**Procedura per il rilascio del Provvedimento Autorizzatorio Unico Regionale e del provvedimento di Valutazione di Impatto Ambientale relativi al progetto di realizzazione ed esercizio di un impianto di produzione di energia elettrica da fonte rinnovabile solare fotovoltaica di potenza nominale pari a 9975 kW e delle opere connesse, nei comuni di Sissa Trecasali e Torrile, proposto da VRE Srl**

Oggi Giovedì 19 Settembre 2019, presso la sala riunioni di Arpae SAC Parma, è stata convocata la prima seduta della CdS istruttoria relativa alla procedura in oggetto.

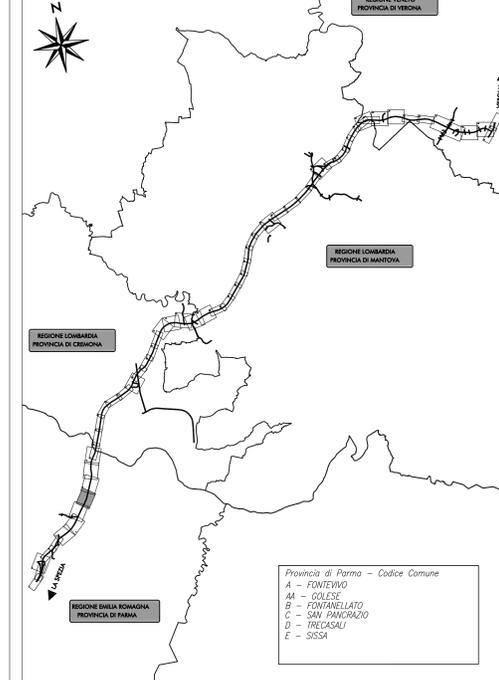
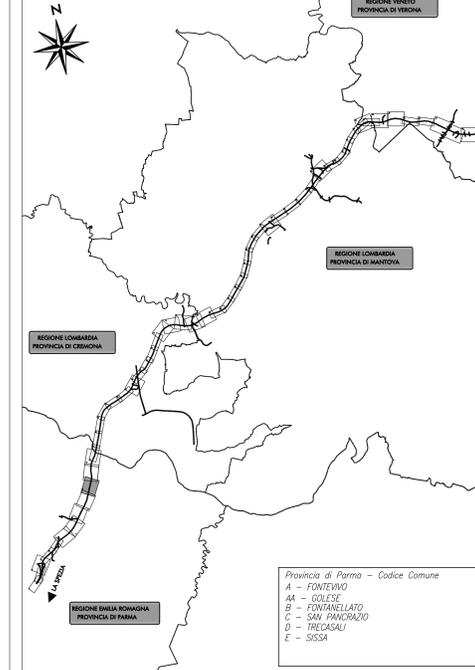
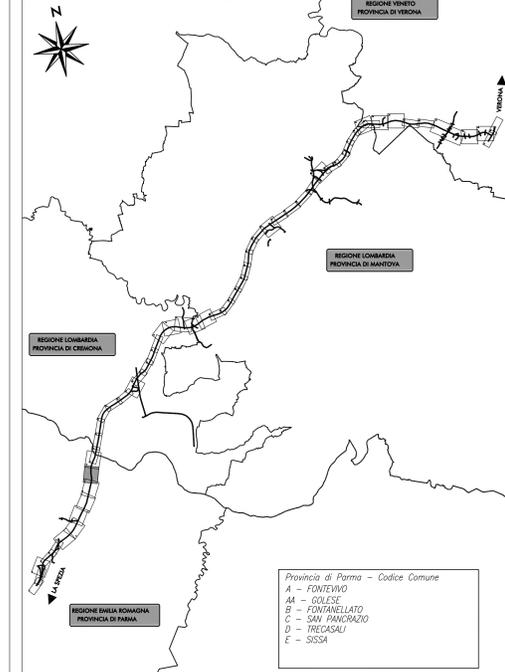
Ciò premesso, si richiede di integrare la richiesta inoltrata da VRE s.r.l., con l'invio di ulteriori elaborati grafici rappresentanti la sovrapposizione planimetrica del tracciato dell'opera in progetto con i piani particellari di esproprio del progetto definitivo del TI.BRE. del 2005, allegati alla presente.

Si chiede inoltre di relazionare in merito alla tipologia dell'opera da realizzare ed alle modalità di intervento laddove l'opera interferisca sia con le fasce di rispetto del TI.BRE., sia con le aree oggetto di esproprio.
